ACLARACIÓN N° 2

PRIMERA RONDA DE CONSULTAS

CONCURSO DE ENTIDADES PATROCINANTES PROYECTO HABITACIONAL DS 49 (V. Y U.) DE 2011, FRAGATA LYNCH, ETAPAS 1 Y 2

COMUNA DE VIÑA DEL MAR

7. Delimitación de zonas celestes (Fuera del trazado del cauce)

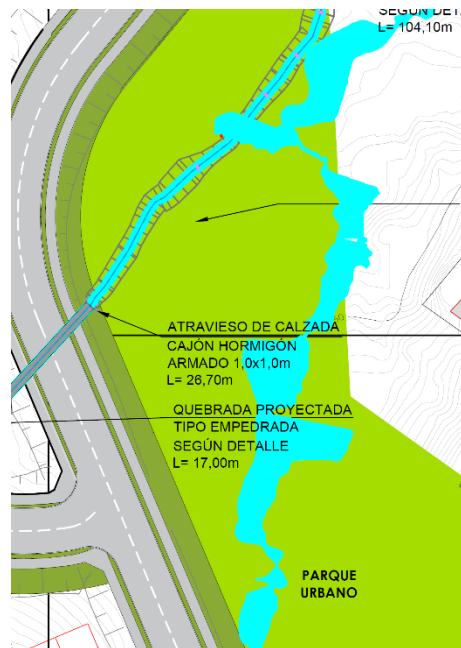
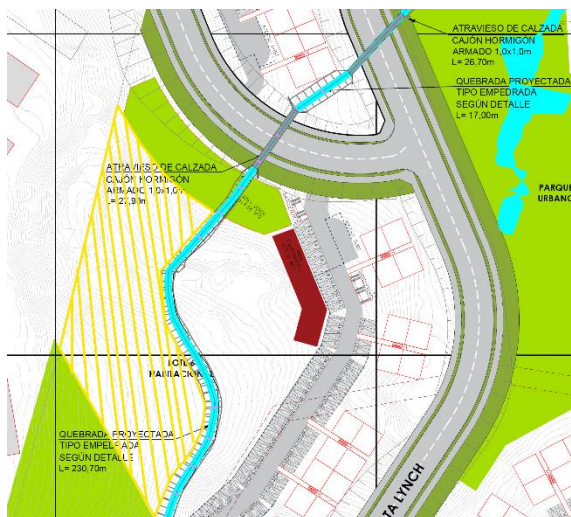
En la misma lámina de Modificación de Cauce, existen zonas demarcadas en celeste que exceden la línea de proyección del cauce principal. ¿Estas áreas corresponden a estanques, Lagunas u otras acumulaciones de agua complementarias? ¿es posible edificar en lote 8 que presenta dicha condición?

El polígono graficado en color celeste, que se extiende más allá de la línea de proyección del cauce principal, corresponde al resultado del cálculo del período de retorno de 100 años, asociado a las áreas de inundación de la quebrada sin nombre. Dicha delimitación se encuentra indicada tanto en la Memoria de Cálculo Hidráulica presentada ante la DOH como en los planos correspondientes.

Complementando lo anterior, el área graficada en celeste no corresponde a estanques, lagunas u otras acumulaciones de agua complementarias, sino a la delimitación de las áreas de inundación determinadas mediante el estudio hidráulico.

El lote 8 no está considerado para la ejecución de obras. El proyecto deberá acogerse a lo requerido en el numeral 2.5.1 de las Bases Técnicas y Administrativas del concurso.
